5/7.8.1 – REVIZIJA PROJEKTA INFORMACIONO-KOMUNIKACIONOG SISTEMA-SISTEM OZVUČENJA
Investitor:	Infrastruktura železnica Srbije
Naručilac:	China Railway International Corporation Ltd.
Objekat:	Pruga Beograd - Subotica državna granica (Kelebija), DEONICA PRUGE NOVI SAD - SUBOTICA - DRŽAVNA GRANICA (KELEBIJA), u Novom Sadu, Kisaču, Stepanovićevu, Zmajevu, Vrbasu, Lovćencu, Malom Iđošu, Bačkoj Topoli, Žedniku, Naumovićevu i Subotici, K.O. Novi Sad I, K.O. Novi Sad IV, K.O. Žednik, K.O. Rumenka, K.O. Stepanovićevo, K.O. Čenej, K.O. Bačko Dobro Polje, K.O. Vrbas, K.O. Vrbas - grad, K.O. Zmajevo, K.O. Kucura, K.O. Lovćenac, K.O. Mali Iđoš, K.O. Feketić, K.O. Bačka Topola, K.O. Bačka Topola - Grad, K.O. Mali Beograd, K.O. Bikovo, K.O. Donji Grad, K.O. Žednik, K.O. Novi Grad, K.O. Palić, K.O. Stari Grad, na katastarskim parcelama prema spisku priloženom u Glavnoj svesci
Vrsta tehničke dokumentacije:	PZI Projekat za izvođenje

Oznaka i naziv dela projekta:	**5/7.8 – Revizija projekta informaciono-komunikacionih sistema – sistem ozvučenja, lokacija Bačka Topola**
Vrsta radova:	Novi objekat
Projektant:	Dirigent Acoustics d.o.o. Mažuranićeva 29/9, Beograd
Odgovorno lice projektanta:	**mr Dejan To

Slika 2. Model perona i stanice sa dispozicijom zvučnika na železničkoj stanici Bačka Topola

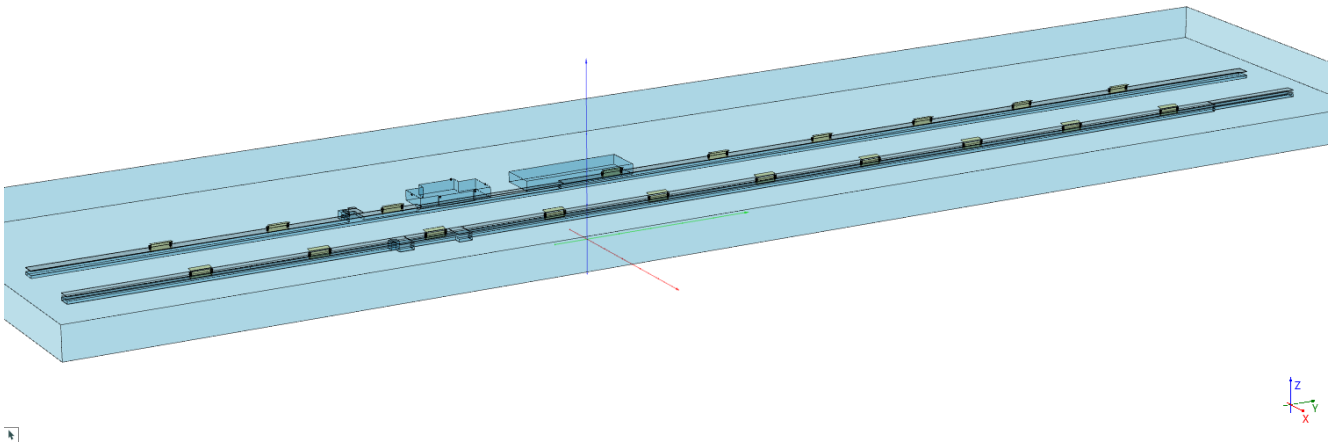
Na osnovu uvida u postojeće stanje neophodno je izvršiti promenu pozicija i broja zvučnika na peronima stanice Bačka Topola kako bi se povećala razumljivost govornih poruka.

- Sve zvučnike tipa Bosch LBC 3210 postavljene horizontalno ispod nadstrešnice „kućica“ na peronima demontirati ili isključiti sa dovod signala. Ukupno na objektu ima 11 postavljenih „kućica“, odnosno potrebno je demontirati 19 zvučnika tipa Bosch LBC 3210.

- Sve zvučnike koji su postavljeni na stubovima „kućica“ sa spoljne strane, okrenuti ka peronima i podesiti tako da rade u režimu pojačanja 0 dB (60 W).

- Sve zvučnike postavljene sa unutrašnjih strana „kućica“, na stubovima podesiti tako da rade u režimu pojačanja -6 dB (15 W).
- Ostaviti postojeća podešavanja digitalne obrade signala u sistemu za ozvučavanje i obaveštavanje (*high pass* filter sa početnom frekvencijom od 330 Hz i karakteristikom uspona od 12 dB/oktavi i *low pass* filter sa frekvencijom odsecanja na 6800 Hz i karakteristikom opadanja od 12 dB/oktavi).

- Pozicije, visine zvučnika i usmerenost podesiti u svemu u skladu sa podacima iz tabela 3, 4, 5 i 6 iz poglavlja 5/7.8.6 Numerička dokumentacija

Slika 8. Model pokrivanja indeksom razumljivosti govora STI na pozicijama perona stanice Bačka Topola

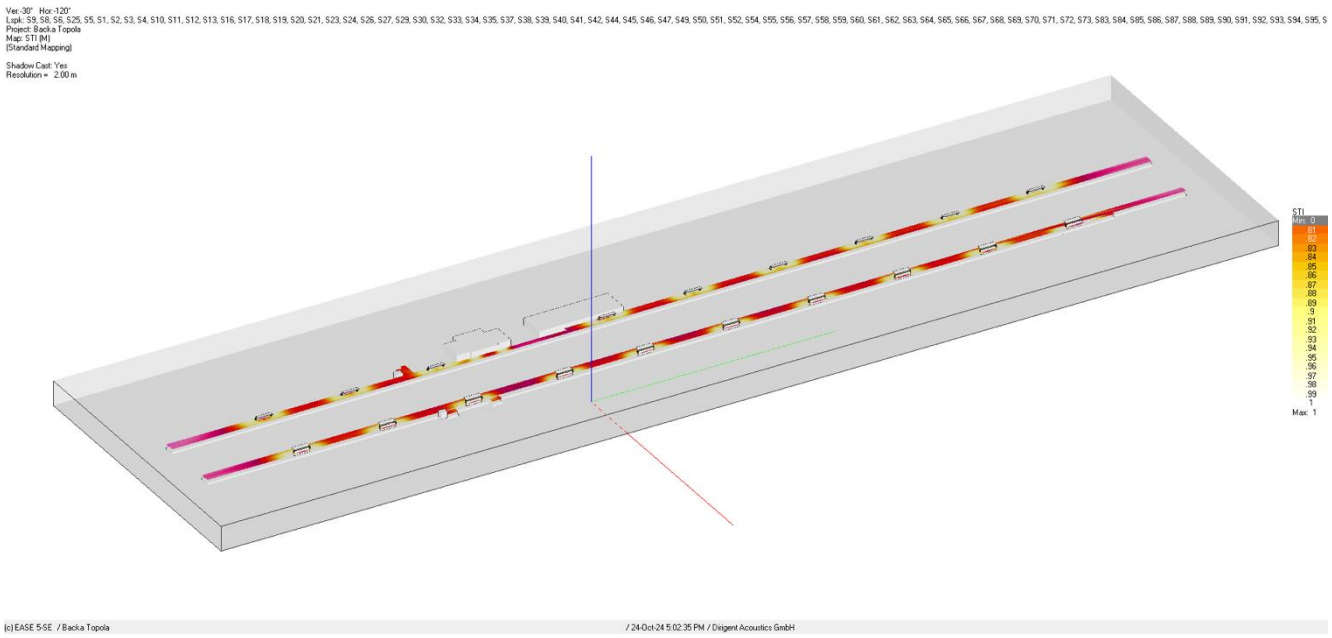
Na osnovu tabele 2 usvaja se kriterijum za indeks razumljivosti govora od minimalno 0.45 jer stanica Bačka Topola nije predviđena za zaustavljanje međunarodnih vozova.

Analizom proračuna pokrivanja nivoom zvučnog pritiska direktnog i ukupnog zvuka i indeksa razumljivosti govora, kao i dijagrama distribucije nivoa zvučnog pritiska i razumljivosti govornih poruka, potvrđeno je da novoprojektovano rešenje obezbeđuje ravnomerno pokrivanje cele površine perona stanice direktnim zvukom, kao i da će ukupan indeks razumljivosti na objektu primenom novoprojektovanog rešenja biti minimalno 0.6

Projektovana vrednost indeksa razumljivosti govora pripada kategoriji D koja je označena kao kategorija dobre razumljivosti govornih poruka.
